| 島根原子力発電所2号炉 審査資料 |                 |
| 資料番号             | EP-061 改 93(説9) |

島根2号炉の代替交流電源設備による非常用所内電気設備と代替所内電気設備の  
電源供給の考え方について

図1 非常用所内電気設備の負荷と代替所内電気設備の負荷

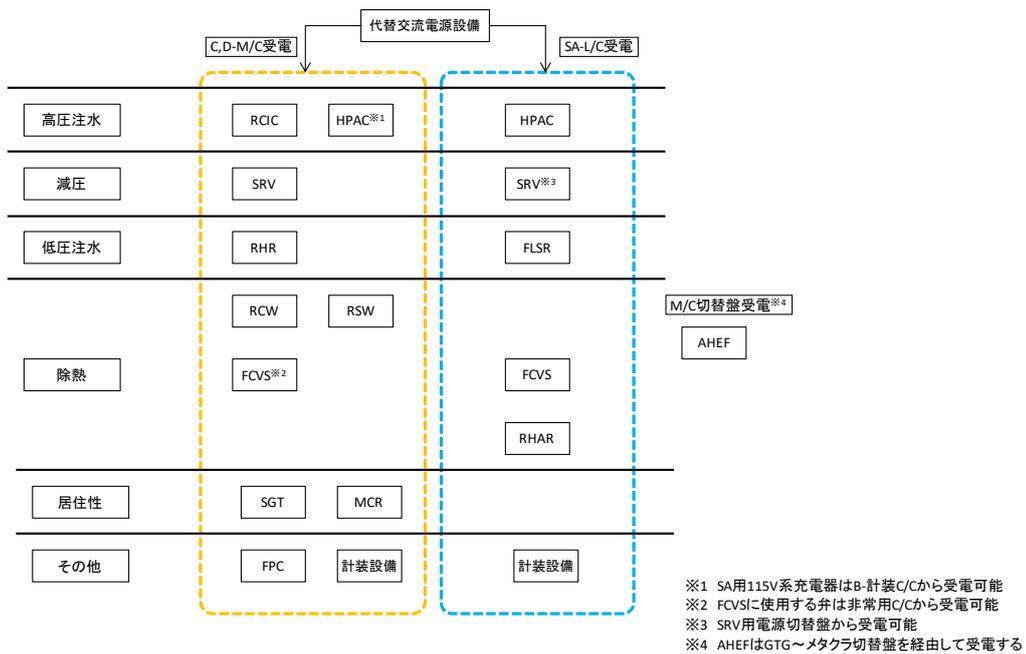
- ① SBO発生後において、24時間電源供給が可能な所内常設蓄電式直流電源設備を用いてRCICにより高圧注水を継続するが、交流電源復旧後は、炉心損傷防止、格納容器破損防止を目的として非常用M/C側補機を起動するため、非常用M/C側の受電を優先する。
- ② 蓄電池（非常用）への充電はSA-L/C側を経由した充電（充電器電源切替盤を使用）も可能ではあるが、充電時の水素滞留対策として必要となる空調設備の起動が容易となるため、非常用M/C側の受電を優先する。
- ③ SBO発生後は上記①の通り、原子炉は高温待機の状態が継続すると想定される。一方でSA-L/C側の主な負荷としては、原子炉減圧後に必要な負荷（FLSR等）を接続しているため、SA-L/C側の負荷への電源供給については時間的余裕がある。
- ④ 非常用M/C側を受電することで、居住性に関する空調設備等のその他の負荷に対しても電源供給が可能となる。（図1参照）

図2 GTGによる緊急用メタクラ受電の概要

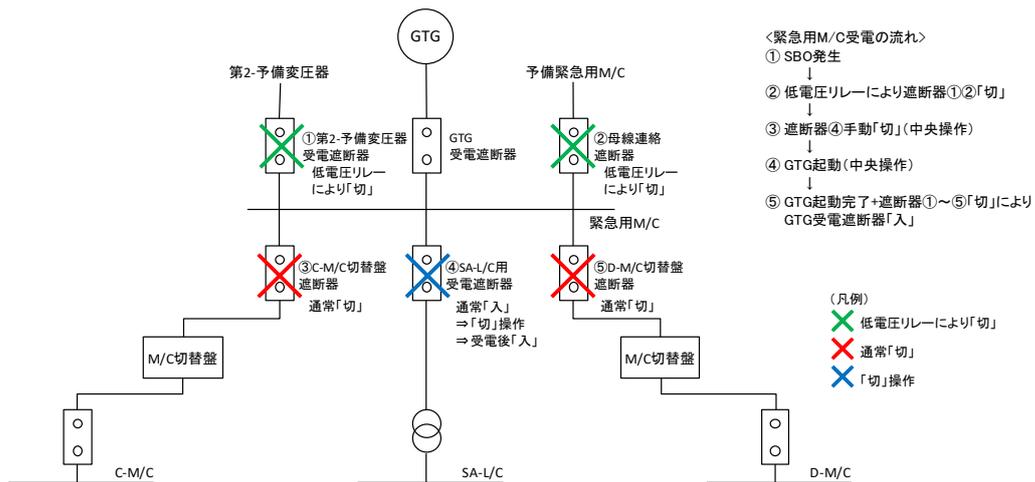
GTGから電源供給するためには、GTG受電遮断器による緊急用メタクラの接続が必須であるが、緊急用メタクラを受電することにより予期せぬ範囲への充電を防止するため、GTG受電遮断器の投入はSA-L/C用受電遮断器が「切」状態を含む緊急用メタクラ停電を条件としている。(図2参照)

このため、現状は緊急用メタクラ受電により非常用M/C側及びSA-L/C側が自動的に受電しない設計としていることから、緊急用メタクラ受電後、SA-L/C側を受電するためには、改めて遮断器④のSA-L/C受電用遮断器を投入する必要がある。

図3 GTGによる緊急用メタクラ受電の概要（変更後）

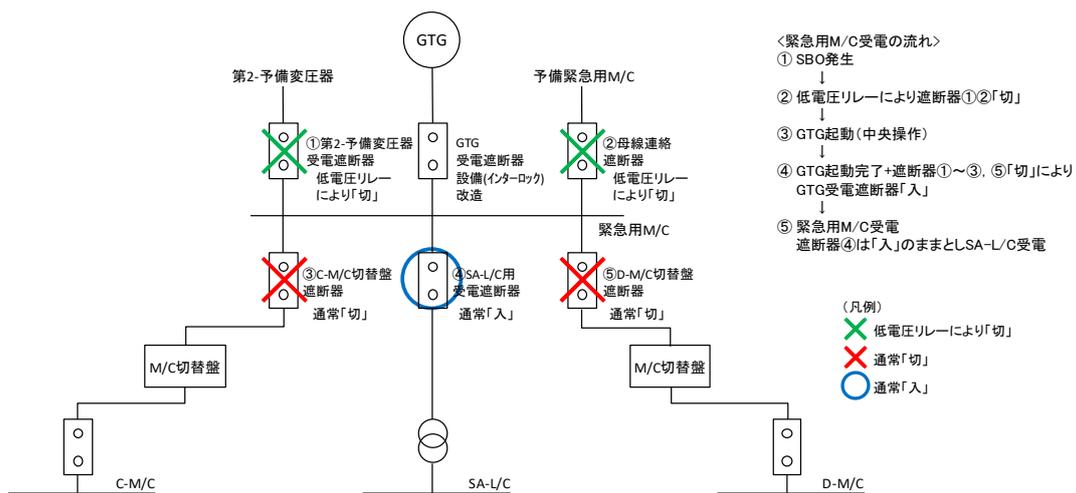
1. 及び2. のとおり、現状GTGから電源供給する場合は、非常用M/C側の受電を優先しているが、注水機能のバックアップである低圧原子炉代替注水系の電源を早期に確保する観点から、SA-L/C側の受電を優先し、その後、非常用M/C側に接続される重大事故等対処設備が使用可能であれば、非常用M/C側を受電するよう設備及び手順を変更する。(図3参照)

設備及び手順の変更に伴い、GTG起動によりSA-L/C側を自動で受電する。SA-L/Cには自動起動する大型補機はなく、負荷としては警報電源及び制御盤電源の容量が少ない負荷であり、過負荷によりGTG停止等を引き起こす可能性はない。そのため、SA-L/Cは緊急用メタクラ受電時の予期せぬ充電防止の範囲に含まず、自動受電しても問題ない。

なお、低圧母線の自動受電については、設計基準事故対処設備である非常用ディーゼル発電機の自動起動に関する電源供給の設計思想とも整合するため、運用面からも問題となることはない。

図4 重大事故等時の対応手段選択フローチャート

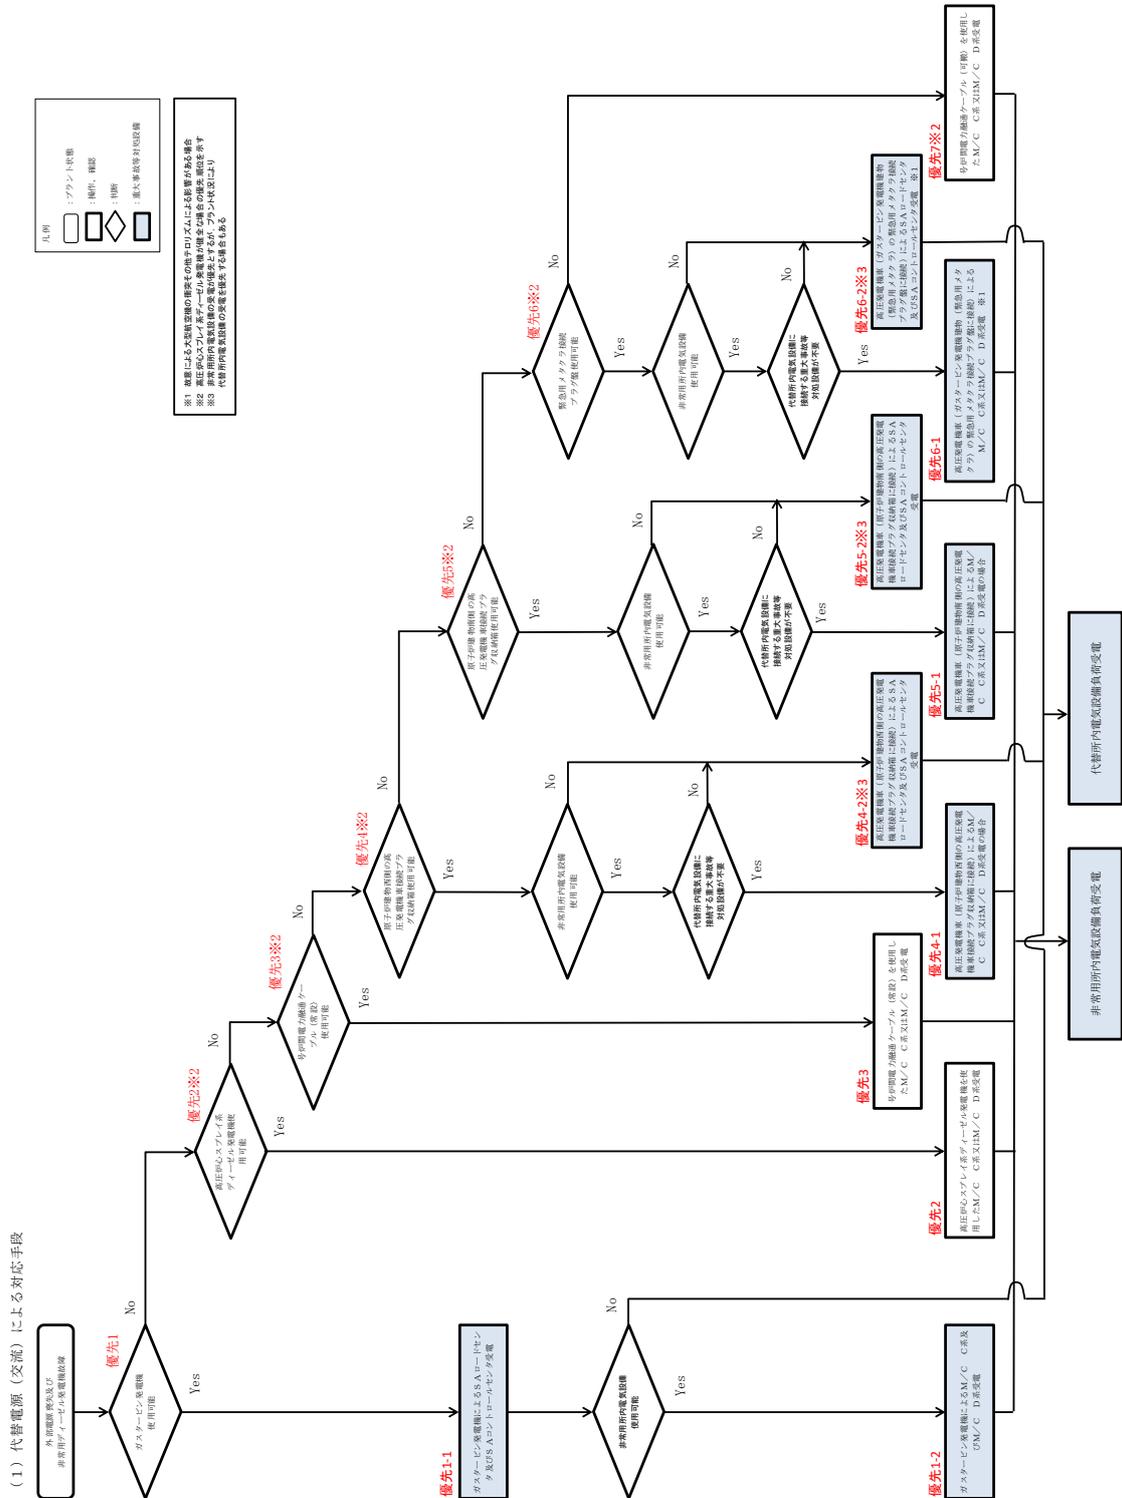
代替電源設備、代替所内電気設備及び非常用所内電気設備の優先順位を考慮した対応手段の選定フローを図4に示す。
